NAŠE ZNAČKA
PLa/2020/038927VYŘIZUJE/LINKA
Ing. Růžičková / 792HRADEC KRÁLOVÉ
04.09.2020**VYSVĚTLENÍ A DOPLNĚNÍ ZADÁVACÍ DOKUMENTACE Č. 9**

Krounka, Kutřín, výstavba poldru

Povodí Labe, státní podnik

Obr. 1: Smrštění betonu návodního líce C22-FA dle modelu B4

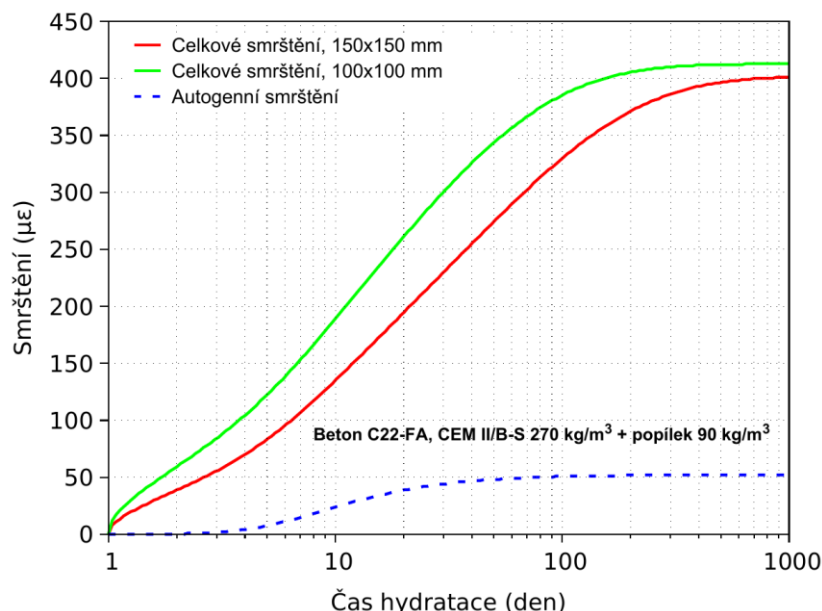
Maximální smrštění betonu:

Tato zkouška obvykle kombinuje plastické smrštění, autogenní smrštění a smrštění při vysychání (ČSN 73 1320, smršťovací žlabky atd.). Nejmenší rozměr tělesa by měl být cca 3 násobek maximální velikosti kameniva, tj. pro kamenivo 63 mm je akceptovatelný nejmenší rozměr tělesa 150 mm, pro kamenivo 32 mm postačuje 100 mm. Smrštění betonu je relevantní pro beton návodního líce, který obsahuje max. 270 kg/m³ CEM II/B-S a úletový popílek. Obr. 1 ukazuje předpověď smrštění dle modelu B4 pro uvedenou kompozici a dvě velikosti vzorků pro vysychání.

Požadavky na smrštění ostatních betonů nejsou specifikovány.
